Detaljplan för Kaggeholm 7:1 m fl (Helgö etapp 2) på Helgö i Ekerö kommun, Stockholms län
dnr PLAN.2013.10

Detaljplan för Kaggeholm 7:1 m.fl. (Helgö etapp 2)

PLANBESKRIVNING

**GRANSKNING
NORMALT PLANFÖRFARANDE**

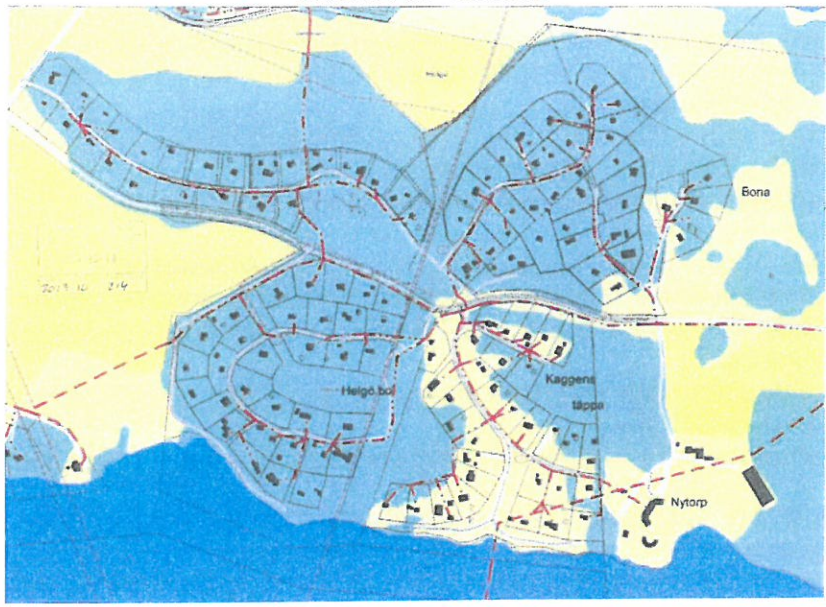
Skanova har i huvudsak luftburna ledningar inom detaljplanområdet. Ledningarna är betydande då de försörjer befintlig bebyggelse. Se bifogad kartbild.

Skanova önskar att så långt som möjligt behålla befintliga teleanläggningar i nuvarande läge för att undvika olägenheter och kostnader som uppkommer i samband med flyttning. Denna ståndpunkt skall noteras i planhandlingarna.
